GKiI.271.13.2023

**Dotyczy postępowania: „Modernizacja infrastruktury kulturalnej w gminie Pcim”**

Na podstawie art. 284 ust. 2 i 6 ustawy z dnia 11 września 2019 r. Prawo Zamówień Publicznych (tj. Dz.U. 2023 r. poz. 1605) Zamawiający udziela odpowiedzi na zapytania Wykonawcy przesłane w dniach 18.12.2023- 16.01.2024r .

**Pytanie 51**

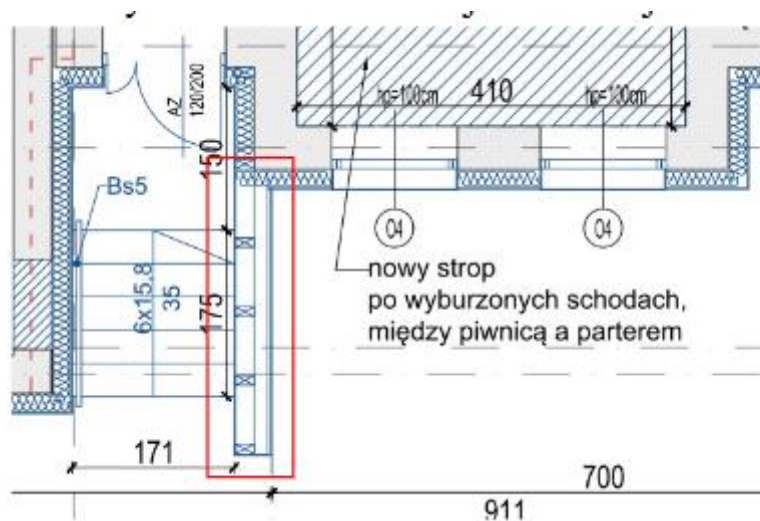
Brak w przedmiarze robót wykonania zaznaczonej konstrukcji:

Proszę o uzupełnienie przedmiaru o prace związane z wykonaniem podanej konstrukcji.

Jest to niezbędne w celu rzetelnej wyceny w/w zadania.

**Odpowiedź:**

Wycenić jako kalk. ind. - wykonania ścian osłonowych garaży wg rys konstrukcji 10-K poz.24
